Prot. n. 23869

Cagliari, 23/11/2020

**Oggetto:** [ID\_VIP: 5471] Istanza di avvio della procedura di valutazione d'impatto ambientale ai sensi dell'art. 23 del D.Lgs. 152/2006 e ss.mm.ii. relativa al progetto di un impianto per la produzione di energia elettrica da fonte eolica denominato "Parco eolico di Nule e Benetutti" costituito da 11 aerogeneratori con potenza unitaria di 5,7 MW, per una potenza complessiva pari a 62,7 MW ed opere connesse, da realizzarsi nei comuni di Nule (SS), Benetutti (SS), Buddusò (SS) Orune (NU) e Osidda (NU). Proponente Società Innogy Italia S.p.A. - Autorità Competente: Ministero dell'Ambiente e della tutela del Territorio e del Mare (M.A.T.T.M.) - Trasmissione osservazioni

**Figura 41: Fotoinserimento turbine NU-06 – NU-08**  
*Immagine tratta dagli elaborati progettuali*

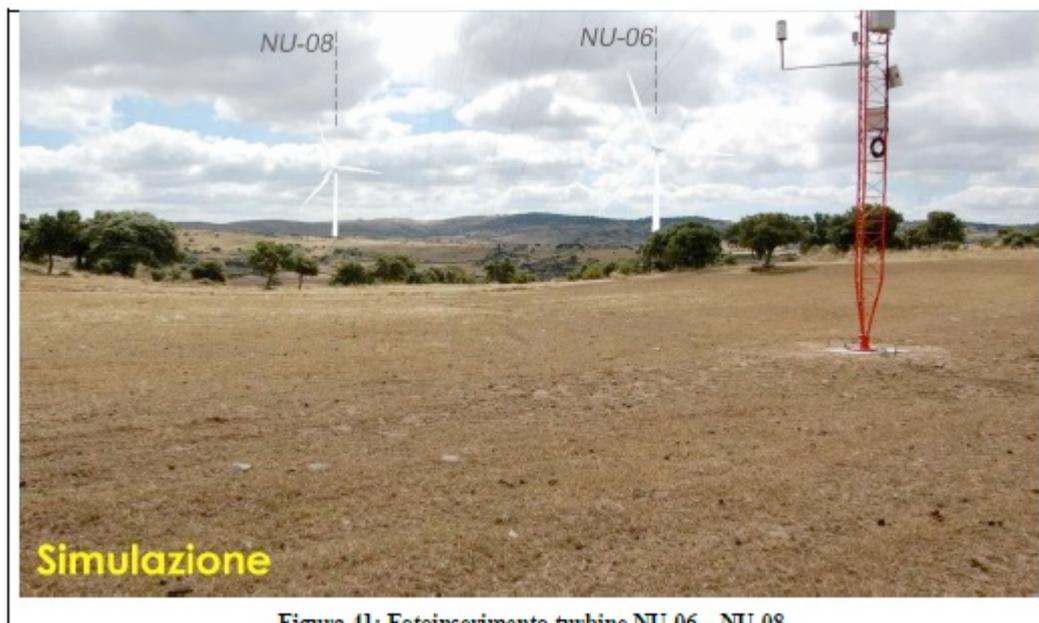
Peraltro la questione della visibilità e intervisibilità dei generatori, l'unica di interesse della Società, viene risolta ricorrendo a supporti tecnici di apparente oggettivazione. Il Pianoro che ospita seminativi con un abitato agricolo sparso e prossimo agli abitati di Nule (3,5 km) e Benetutti (4,6 km), vengono presentati come radure inospitali in corografie a scale inadeguate oppure ricorrendo a fotosimulazioni non significative. Lo

skyline del maestoso scenario montano del Goceano viene annegato in un'indifferenziata tonalità di grigi e mortificato da una sequenza fotografica che sceglie angolazioni e punti di vista soggettivi.

In pratica la Società adotta angolazioni visuali tese unicamente a dimostrare impatti visivi nulli o minimi. Ne consegue l'inadeguatezza dei rendering fotografici con inserimento delle torri eoliche (in quale scala?), che avrebbero la pretesa di racchiudere in fotogrammi di pochi centimetri paesaggi fruibili a perdita d'occhio e di comunicare le percezioni visive di un osservatore immerso in essi. In tal modo si può al più restituire l'idea di un "panorama" osservato da un punto di vista di scelta soggettiva (se non strumentale!), non trasmettere la percezione emotiva di un osservatore, quando non quella delle comunità che vi sono nate. Non a caso le istantanee sono state eseguite nel corso della stagione secca e le torri diluite appaiono diluite sullo sfondo con nuances appena percettibili sullo sfondo del bianco delle nuvole.

**Figura 70: Fotosimulazione dal punto di ripresa C1**

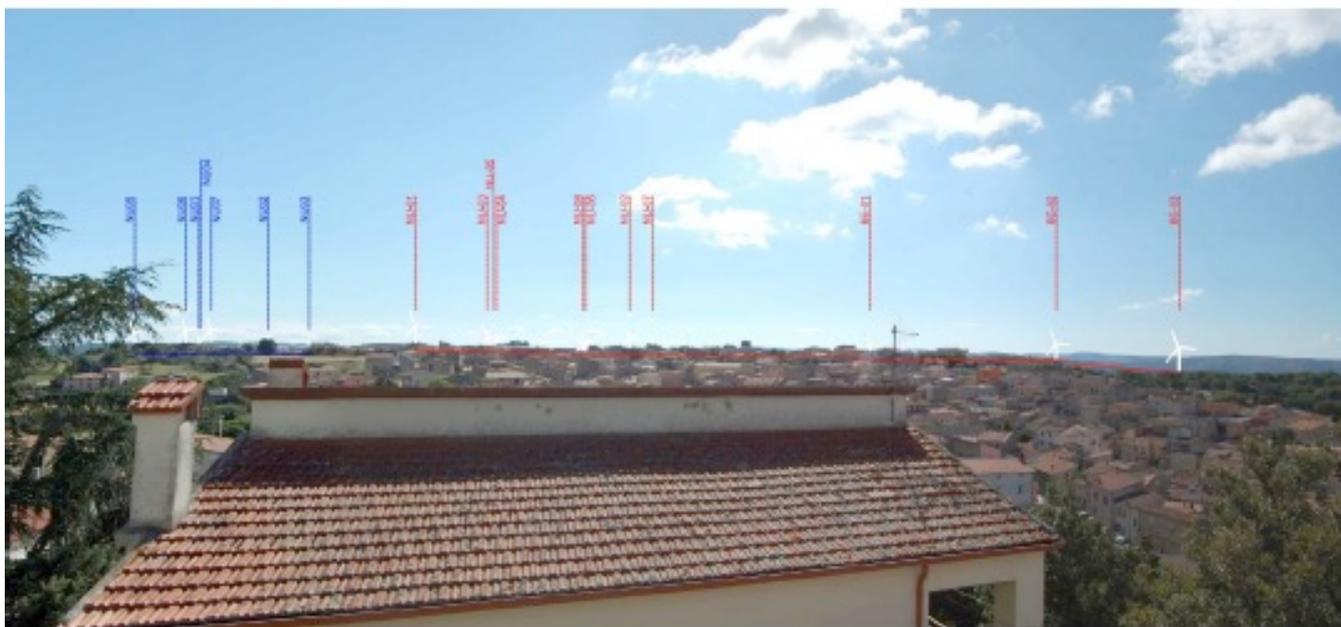
Nella Relazione paesaggistica al paragrafo Analisi impatti cumulativi si fa riferimento a preesistenti n.11 aerogeneratori di altri impianti più vicini all'area di progetto, ubicati ad una distanza di circa 1.5 km, e appartenenti nello specifico al parco eolico Friel, in territorio di Nule. L'effetto della cumulazione degli impatti paesaggistici, analizzati come già detto dal punto di vista della sola visibilità, è presentato in una serie di fotosimulazioni (pgg.120- 126). Nonostante la scelta di punti di vista non del tutto significativi

e artifici fotografici riduttivi dai rendering appare in tutta la sua evidenza l'effetto di alterazione paesaggistica e la violenza dell'impatto. Ecco come si presenterebbe lo sky line del Comune di Nule:

Figura 1 – Tracciato complessivo (in azzurro) di Einstein Telescope; pale eoliche contrassegnate da segnaposto bianco.

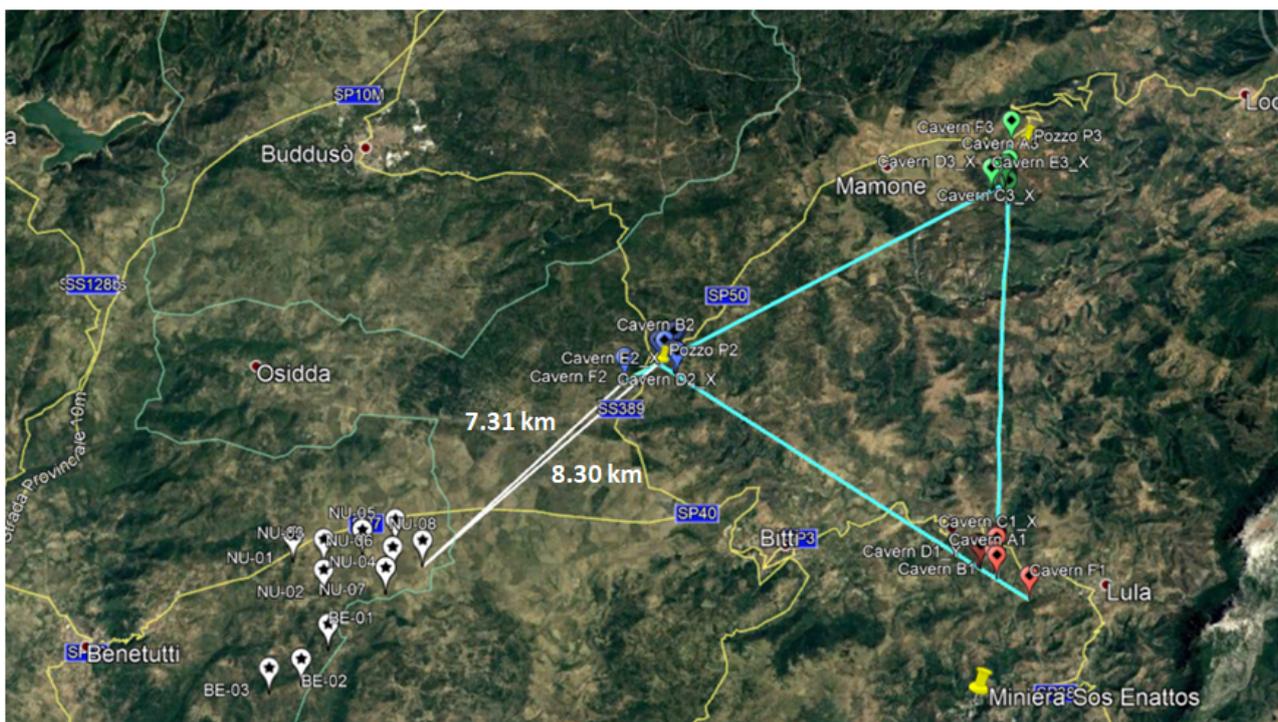
- Essendo il contesto territoriale di area vasta, per le peculiari caratteristiche geologiche ed ambientali uniche in Europa, luogo d'elezione per ospitare attività di ricerca scientifica di altissimo livello e di interesse internazionale (Einstein Telescope e SARDAGRAV), si rendono incompatibili con esso realizzazioni di Parchi eolici che andrebbero ad interferire con le attività di ricerca scientifica impedendone lo svolgimento.
- Tale condizionamento comprometterebbe inoltre in modo irreversibile le future possibilità di sviluppo e promozione di un territorio che individua in tali iniziative scientifiche e non nella proliferazione dei parchi eolici un'occasione storica di riscatto dalla violenza coloniale.
